Aneks nr 2 do Instrukcji Serwisowej OT Neptun 625, OT Neptun 653

Zastępuje wkładkę uzupełniającą GZE 2188/9.500

I Zmiany wprowadzone w odbiorniku w związku z zastąpieniem transformatora końcowego linii AT-110, transformatorem TVL 110

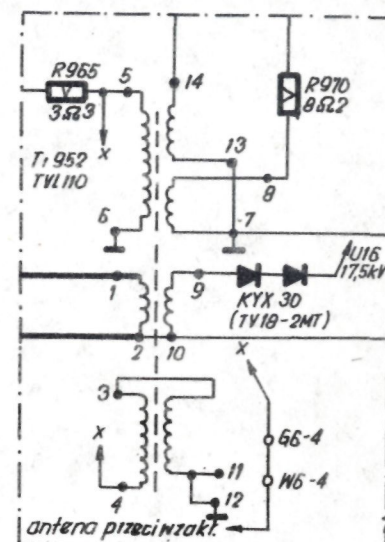
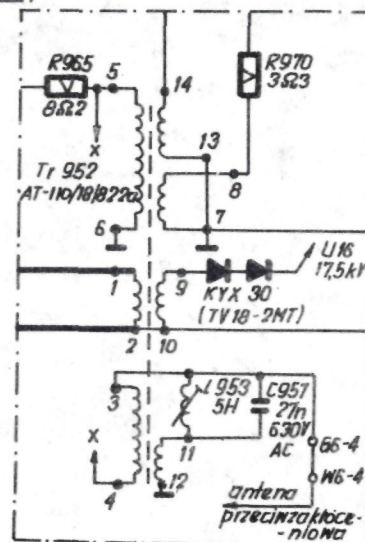
Wykazane zmiany odnoszą się do schematu ideowego podanego w Instrukcji Serwisowej.

przed zmianą		po zmianie	
Płyta główna			
1.	Tr 952 transformator AT-110/18/8220	1.	Tr 952 transformator TVL 110
2.	L 953 cewka 5H	2.	nie występuje
3.	C 957 kondensator KFMP-D10- 27n - 10% - 630V	3.	nie występuje
4.	R 965 rezystor RDCO-5-8,2 - 10%	4.	R 965 rezystor RDCO-5-3,3 - 5%
5.	R 970 rezystor RDCO-5-3,3 - 5%	5.	R 970 rezystor RDCO-5-8,2 - 10%

1. Przy wymianie transformatora linii TVL 110 należy dokonać odwrotnych zmian w stosunku do opisanych powyżej.
2. Zmiana transformatora AT 110 na TVL 110 i odwrotnie nie wymaga żadnych zmian mechanicznych.
3. Zmiana transformatora TVL 110 na AT 110 i odwrotnie nie powoduje zmian parametrów technicznych zawartych w ZN-79/T18-9625/00

Uwaga: Wymienione zmiany powinny być wprowadzone do odbiornika jednocześnie.
